RV: SOLICITUD SUFICIENCIA INFRAESTRUCTURAS DE SANEAMIENTO Y AGUA POTABLE "AMPLIACIÓN PLAZA MAYOR"

N/Ref.: JCTM/igr
E-2021-4880
Expte.: 2021/081

ASUNTO: SOLICITUD SUFICIENCIA INFRAESTRUCTURAS DE SANEAMIENTO Y AGUA POTABLE PARA EL SUNC.BM-4 (a+b) "Ampliación de Plaza Mayor y del DOC 2ª Fase"

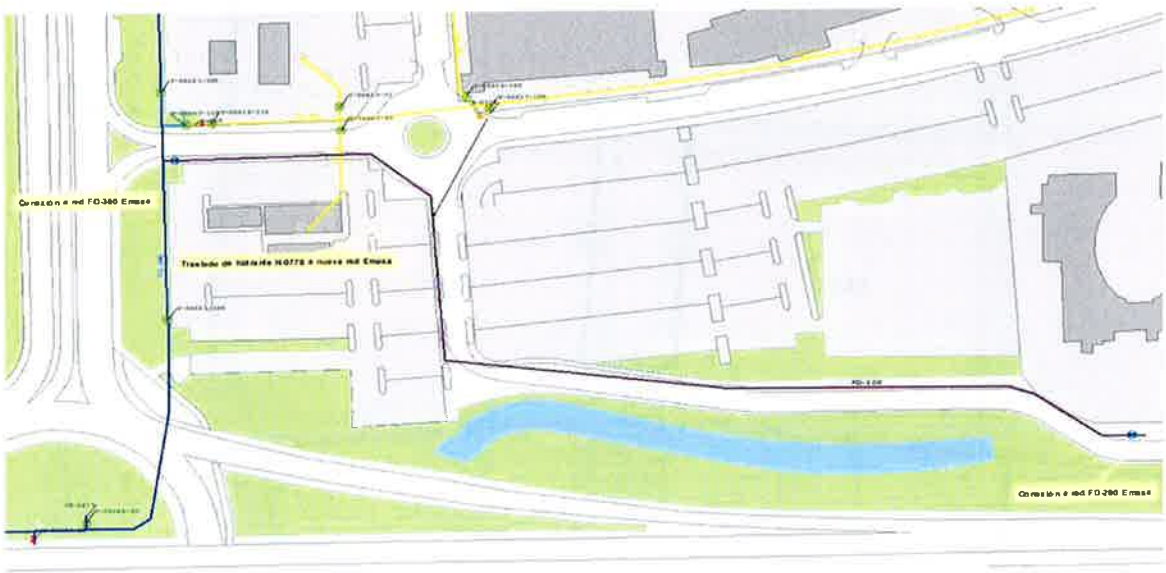
El nuevo de tramo de red FD-200 que van ejecutan por el vial sur (calle Teresa Carreño) han de conectarlo a la red FD-300 gestionada por EMASA, y no a la red privada de Plaza Mayor. Si se estima oportuno, y siempre a petición de Bomberos, se puede trasladar el hidrante existente en la glorieta de Alfonso Ponce de León al punto indicado en el plano adjunto.

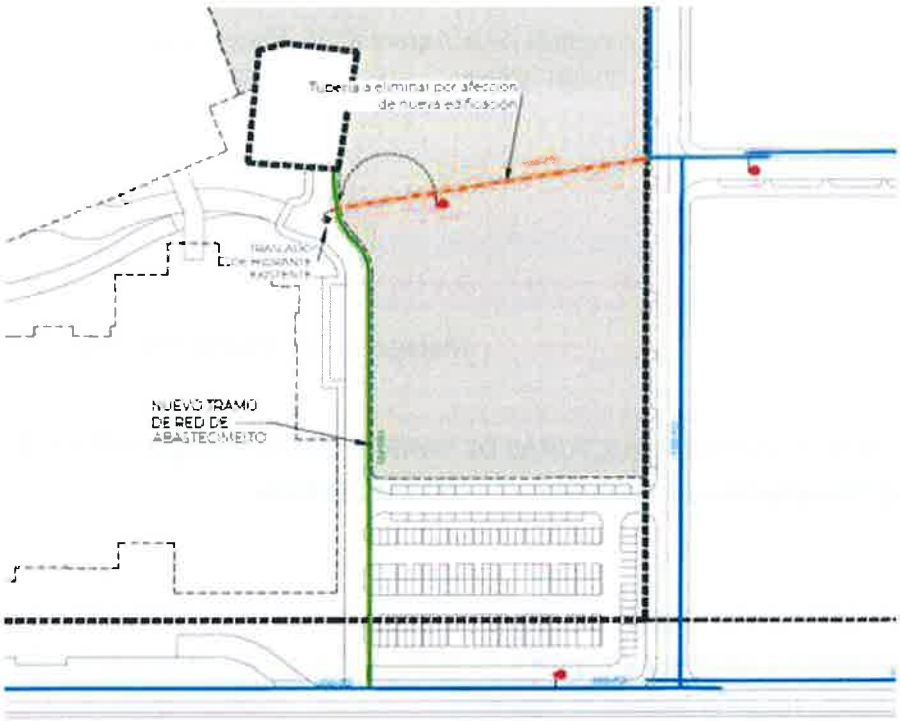
El nuevo tramo de red que proponen como reposición de la que se va a eliminar por afección de la nueva edificación, junto con el hidrante existente, entendemos que no es necesaria ya que se disponen de suficientes en la zona de influencia del hidrante que se va a retirar.

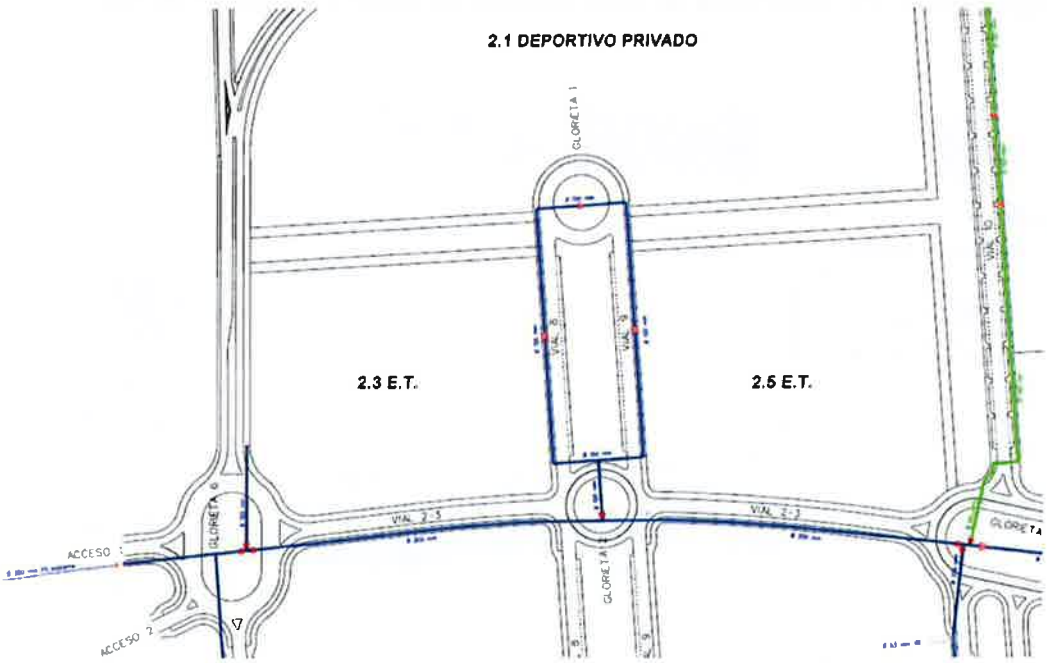
La nueva red de FD-100 que proponen para abastecer a las parcelas 13.1, 13.2, 14 y 15.2 no sería necesaria, ya que con las obras de urbanización de la Unidad de Ejecución UE-2 del Sector 3 del SUNP BM-3 se instalaron redes de distribución de agua potable, si bien, se deben revisar para ver si cumplen con los condicionantes técnicos exigidos por EMASA para su conexión y puesta en servicio. Adjuntamos plano con la red ejecutada.
